**Avis de la Mission régionale d'autorité environnementale
de la région Nouvelle-Aquitaine
relatif au projet de parc Lusignan II constitué d'une éolienne sur la
commune de Lusignan (86)**

n°MRAe 2021APNA141

dossier P-2020-10174

Localisation du projet – extrait étude d'impact page 28

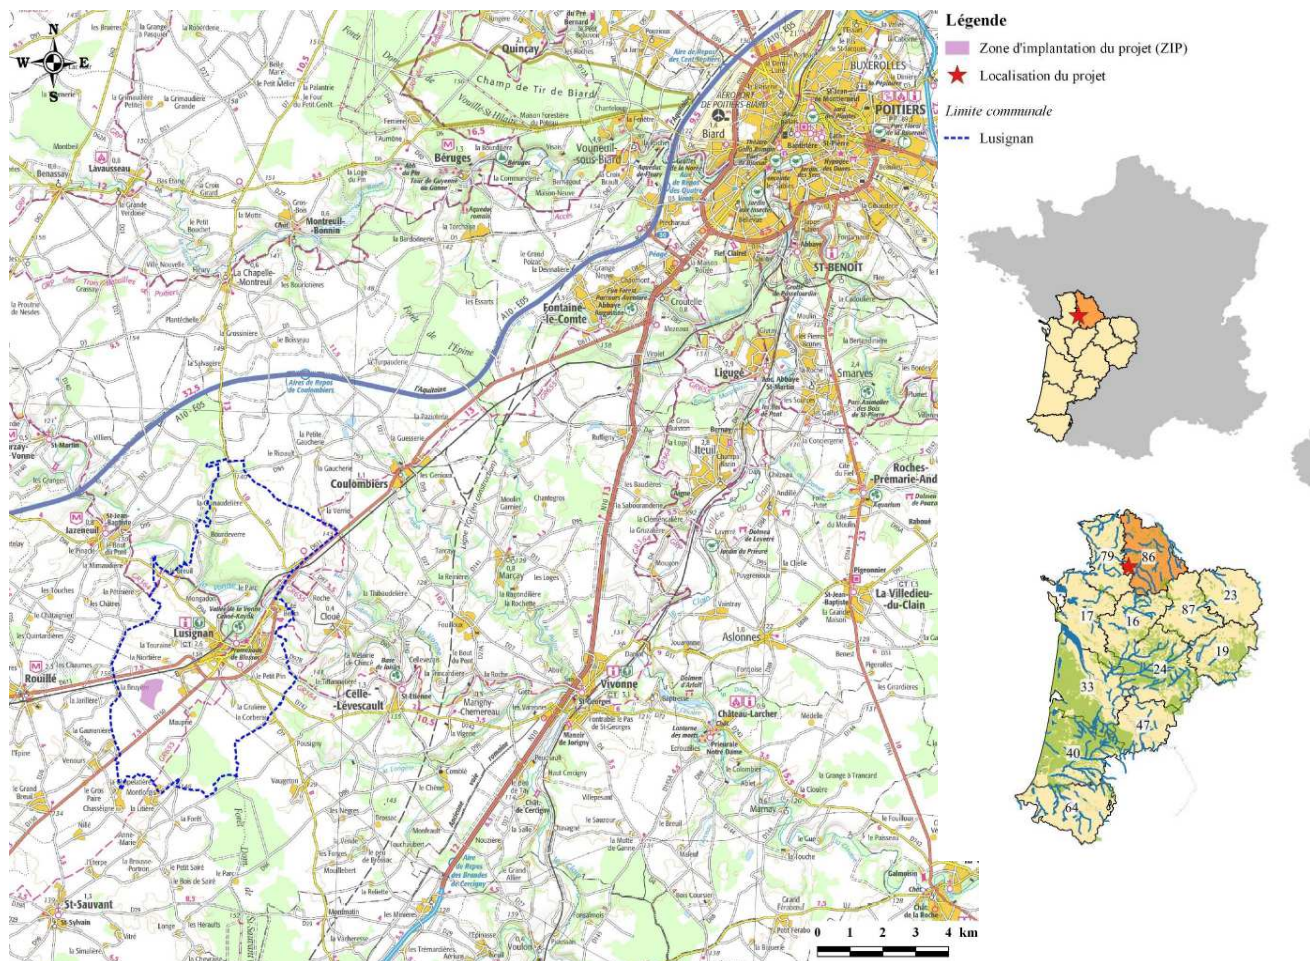
Le raccordement de l'aérogénérateur est envisagé sur le poste source électrique de Lusignan, situé à environ 1,2 kilomètres du poste de livraison du projet. Toutefois ni son tracé ni les raisons du choix de la localisation du poste de livraison par rapport au poste source ne sont précisés.

De plus, il est indiqué p.155 qu'aucun poste source présent dans les différentes aires d'étude du projet ne possède une capacité d'accueil suffisante pour accueillir le projet de Lusignan II, tout en précisant p.156 que le projet de schéma de raccordement au réseau des énergies renouvelables (S3REnR) de la Nouvelle-Aquitaine prévoit des travaux de renforcement au niveau du poste source de Lusignan.

La MRAe souligne que les impacts potentiels du tracé de raccordement, ainsi que des éventuelles extensions des postes sources et la nécessaire démarche "ERC" d'accompagnement devraient être présentés dans le dossier, car faisant partie intégrante du projet. Des précisions sont attendues sur ce point.

Contexte éolien dans les différentes aires d'étude du projet – extrait étude d'impact page 40

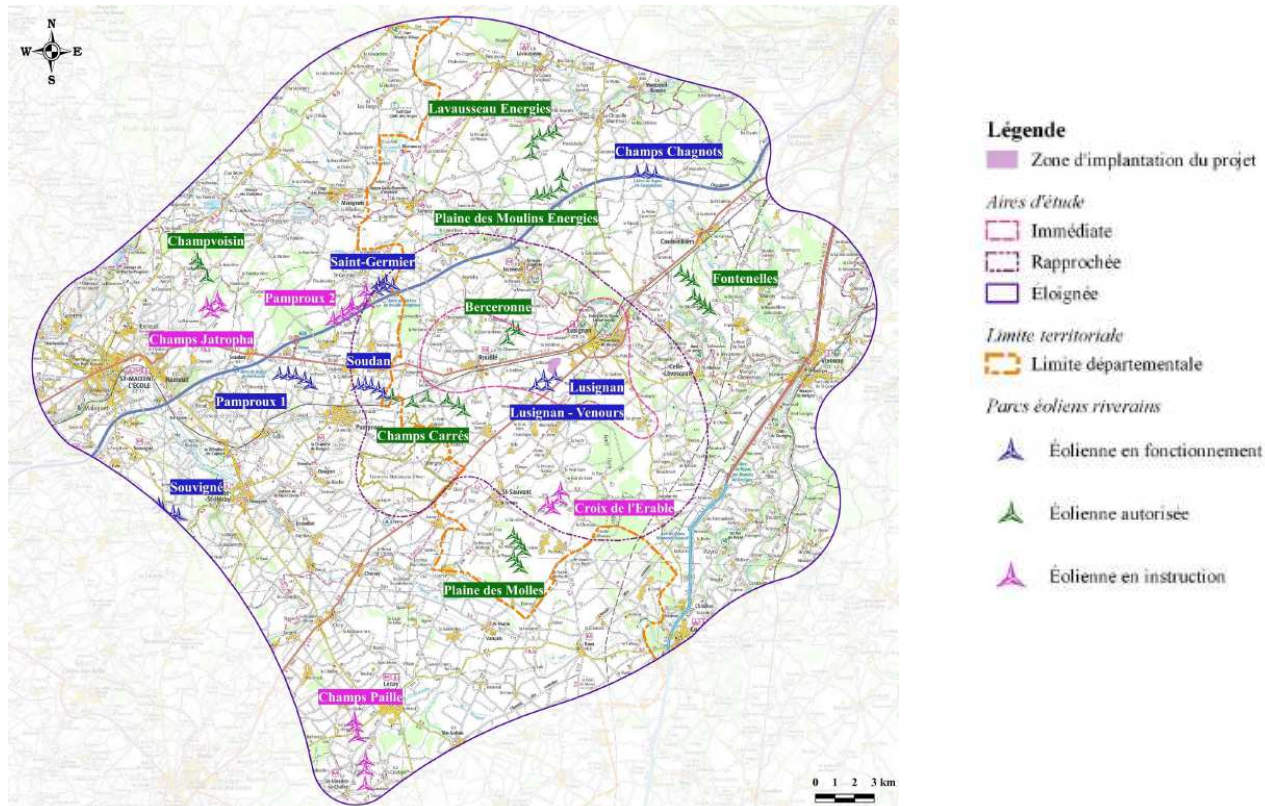
Dans l'aire d'étude immédiate, le lien visuel avec le parc de Lusignan I et l'éolienne de Lusignan- Venours- devra être harmonieux et éviter un effet de mitage des parcs sur le territoire. L'implantation de l'éolienne en extension d'un parc existant limite l'effet de saturation du projet, cependant, sous certains angles, elle peut

paraître isolée ou perturber la géométrie de l'existant.

La MRAe relève que certains seuils d'alerte sont déjà potentiellement atteints notamment du fait du contexte éolien existant. Un point de vigilance est à noter concernant le hameau de la Bruyère où le projet génère un motif fort depuis plusieurs fenêtres visuelles.
